Lic. Privada Nº: 005/21

Obra: "Cubiertas sobre Cabinas de Control - Ingreso Oeste"

NOTA ACLARATORIA SIN CONSULTA Nº 1 (UNO).

CAJON / ENVOLTURA DE COLUMNAS

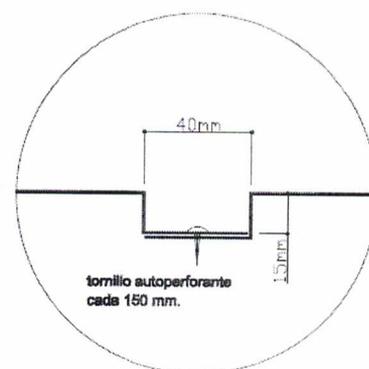
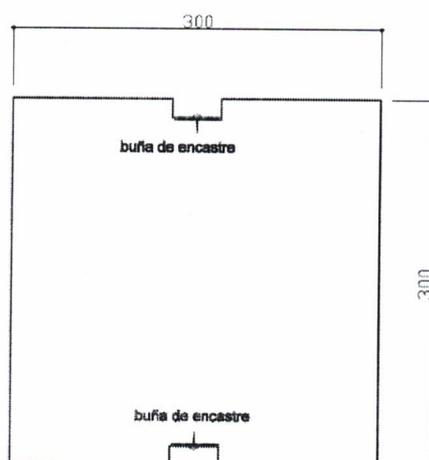
COLUMNAS DE SOPORTE: En referencia a la configuración de las columnas metálicas de soporte de la cubierta, se ha resuelto que deberán estar forradas con un cajón de chapa lisa de acero prepintada plegada para cubrir el perfil estructural y el caño de bajada pluvial.

El forrado será en todas las columnas de la estructura, estén estas o no acompañadas por el caño de bajada del desagüe pluvial.

La chapa lisa de acero prepintada a utilizar será de calibre 25 y de color gris oscuro.

Las secciones del cajón dependerán de las secciones del perfil estructural y del caño pluvial, se anexa un croquis con el diseño propuesto para la sección del cajón.

Las dimensiones exteriores del cajon dependerán de las secciones de perfiles estructurales a utilizar según el cálculo estructural
